産業建設常任委員会資料
都市安全部　公園河川課

議案第143号
工事請負契約（宝塚文化芸術センター庭園整備工事（その3））の変更について

資料2　既存欄干の材質等について

欄干写真（従前：L=23.6m、親柱6基、柵5径間）

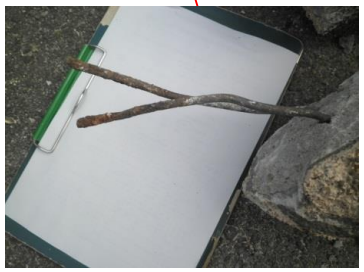
材質は、親柱は無筋コンクリート造りで、それ以外は鉄筋コンクリート造りとなっています。（約90年経過している）

① 欄干地覆・手摺については、鉄筋の腐食が進行している。（鉄筋径5㎜、鉄筋量1本）
② 欄干親柱については、鉄筋が配置されておらず、コンクリートの劣化が進んでおり、レンガ等の異物の混入が認められる。
③ 欄干柵柱については、鉄筋の腐食が進行している。（鉄筋径4㎜、鉄筋量2本）
